Dodatek č. 3 ke Smlouvě o dílo

Shora uvedené smluvní strany se dohodly na uzavření dodatku č. 3 (dále jen „dodatek“) ke Smlouvě o dílo ze dne 31. 1. 2020, ve znění dodatku č. 1 ze dne 17. 9. 2020 a dodatku č. 2 ze dne 22. 10. 2020, která byla uzavřena se zhotovitelem jako vybraným dodavatelem veřejné zakázky nazvané: **Poradenské a vzdělávací centrum Královéhradeckého kraje při PPP v Trutnově – stavební práce**. Veřejná zakázka byla oznámena ve Věstníku veřejných zakázek pod evidenčním číslem Z2019-037563 (dále jen „veřejná zakázka“).

Jedná se o změny, jejichž potřeba vznikla v důsledku okolností, které zadavatel jednající s náležitou péčí nemohl předvídat, které nemění celkovou povahu veřejné zakázky, a jejichž hodnota nepřekročí 50 % původní ceny veřejné zakázky, podle § 222 odst. 6 zákona, a dále změny, spočívající ve stavebních pracích a s nimi souvisejícími dodávkami a službami, které nebudou realizovány s ohledem na změny podle tohoto odstavce, a které proto zadavatel, jednající s náležitou péčí nemohl předvídat a nemění celkovou povahu veřejné zakázky, a jejichž hodnota nepřekročí 50% původní ceny veřejné zakázky, podle § 222 odst. 6 zákona – práce podle Změnového listu č.

PI - 01

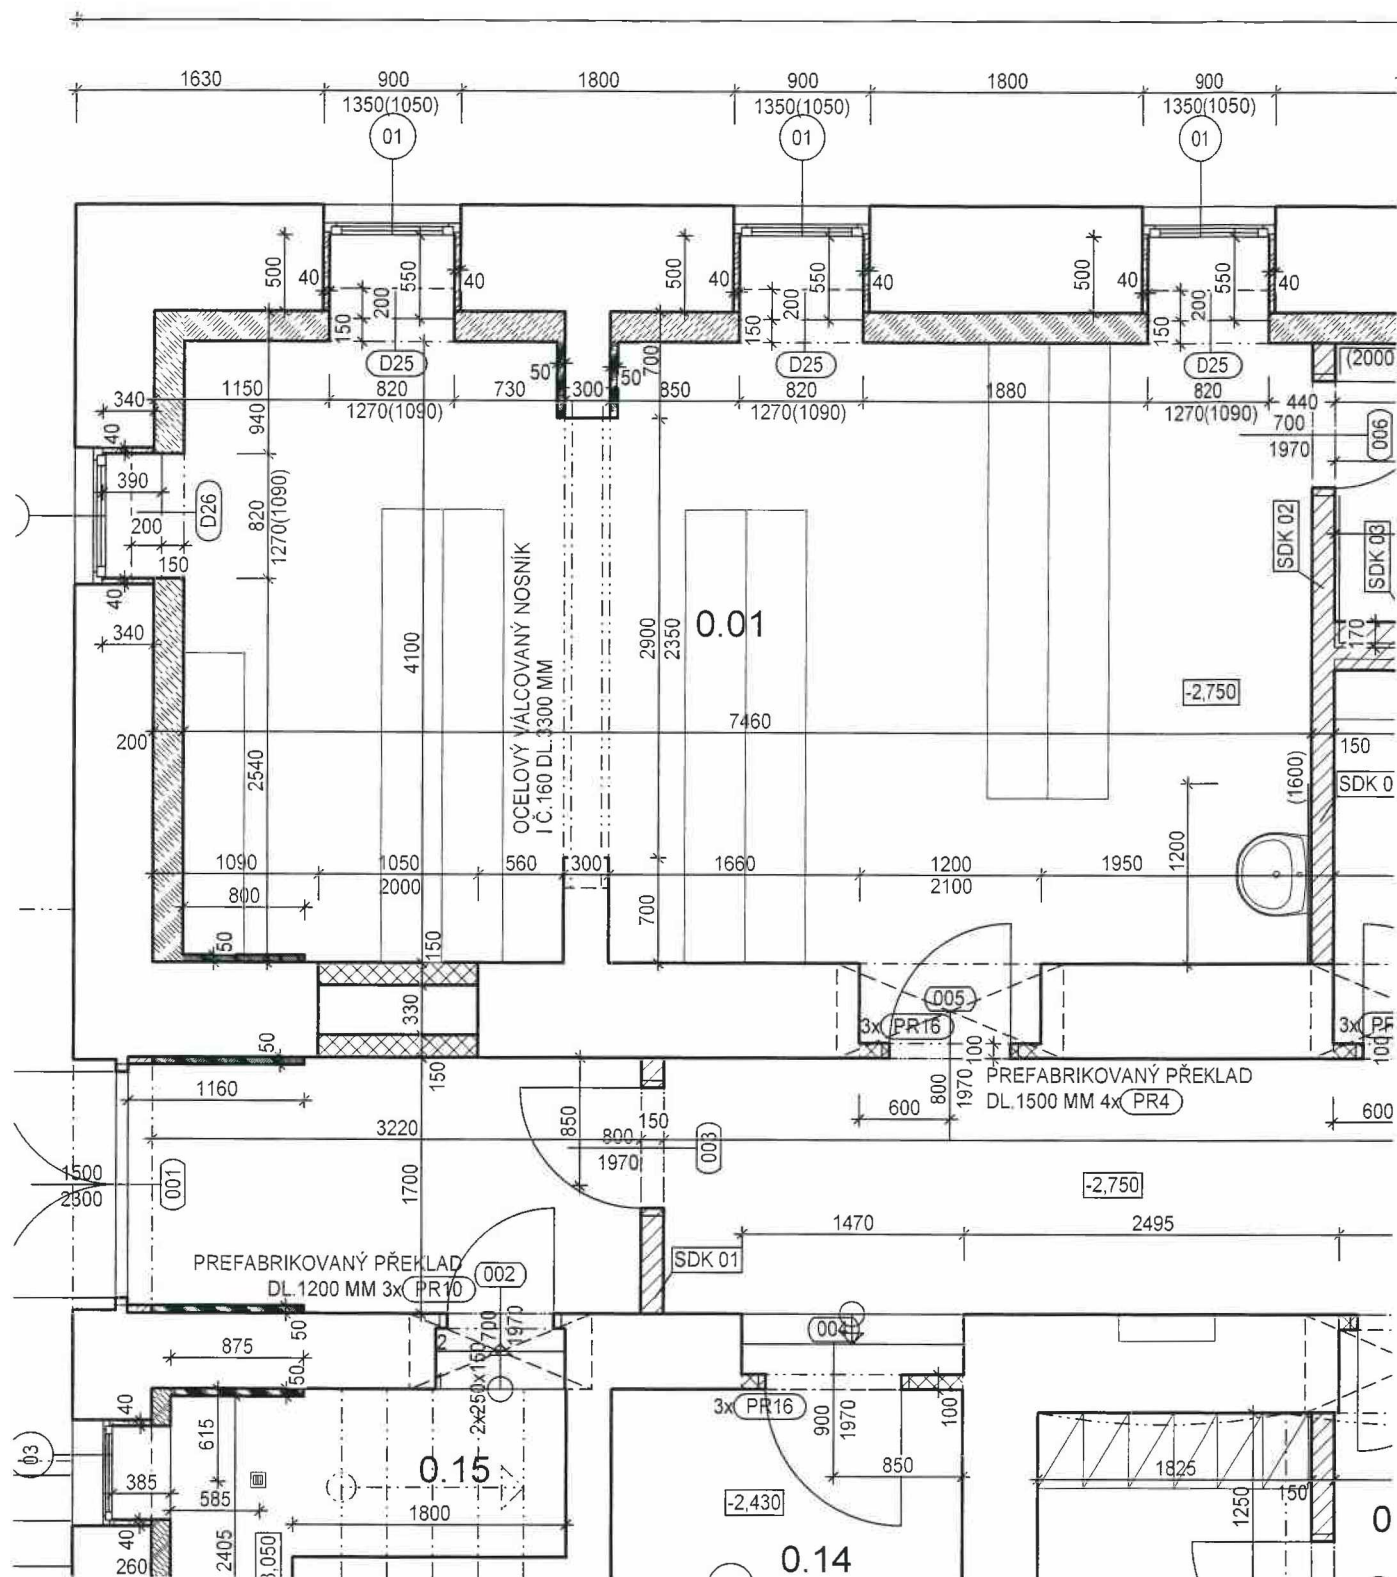
Název objektu **ZL 10- úprava příčky v m.č. 0.01**

"přízdívka v místě vybouraných dveří" 0,4*2

"I 160 - 2x"

ZL 11 - odstranění násypu pod pulťovou střechou (4.NP)

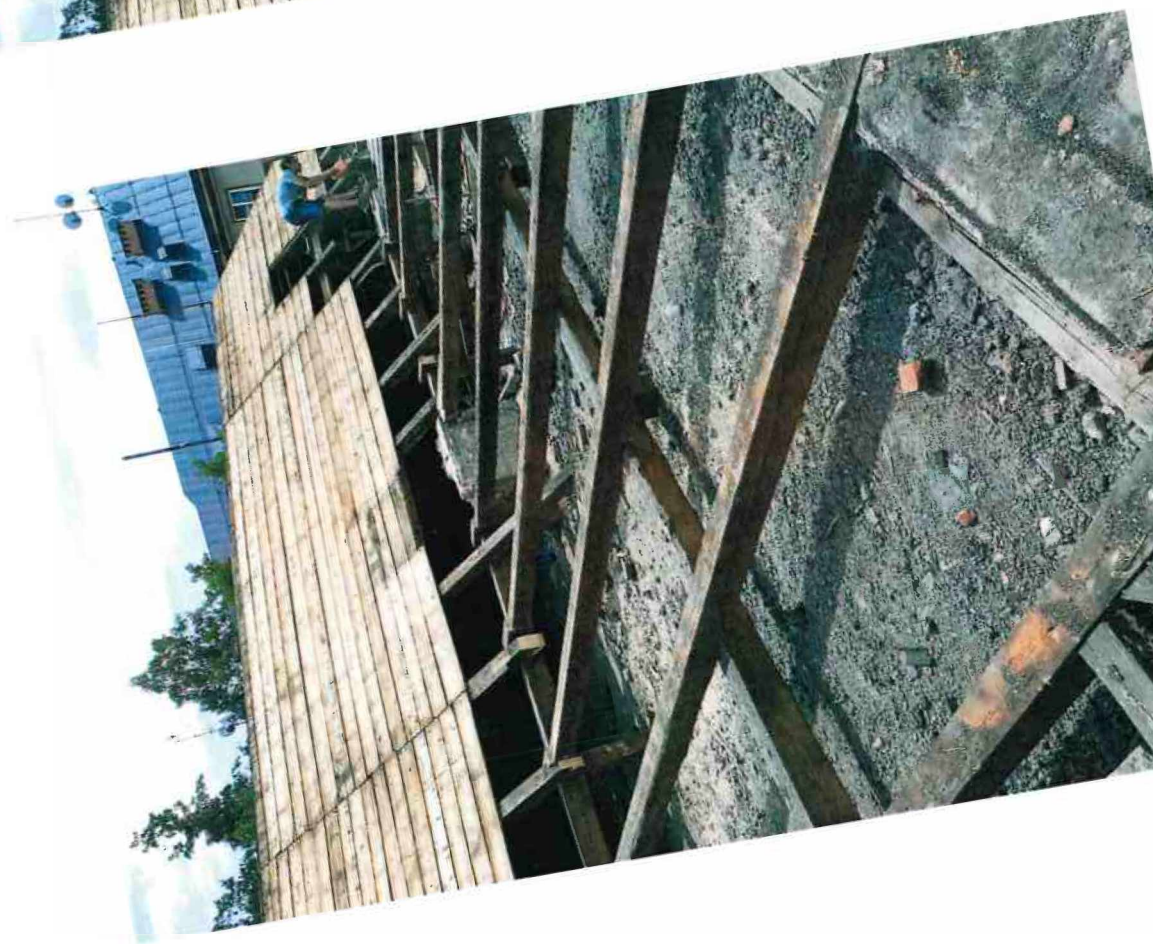
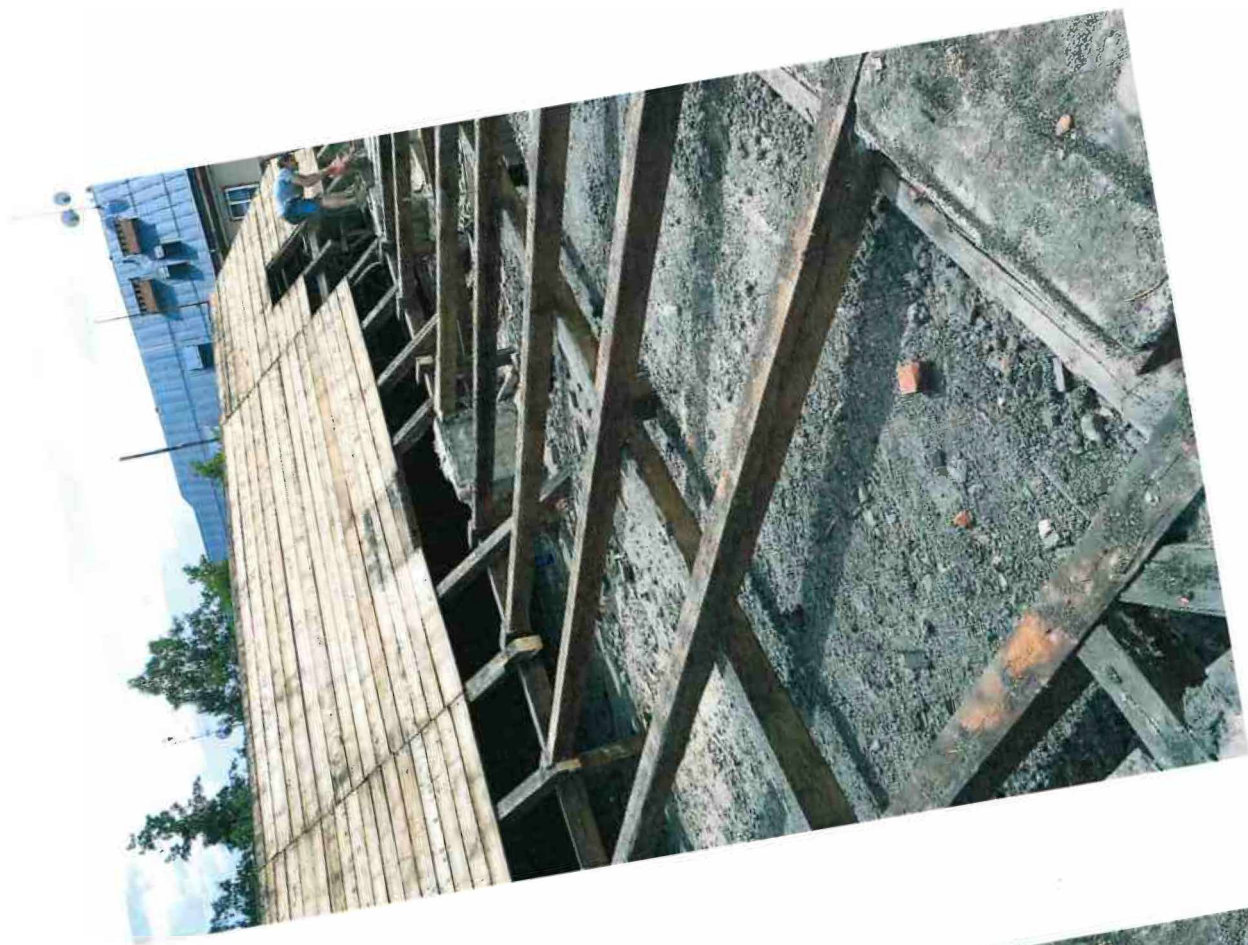
1	R	965082933	Odstranění násypu pod podlahami nebo ochranného násypu na střechách tl. do 200 mm, plochy přes 2 m2	m3	13,207	380,00	5 018,66
"TENDROVÁ POLOŽKA							
(7,1*14,2+2,8*3,3)*0,12							
					13,207
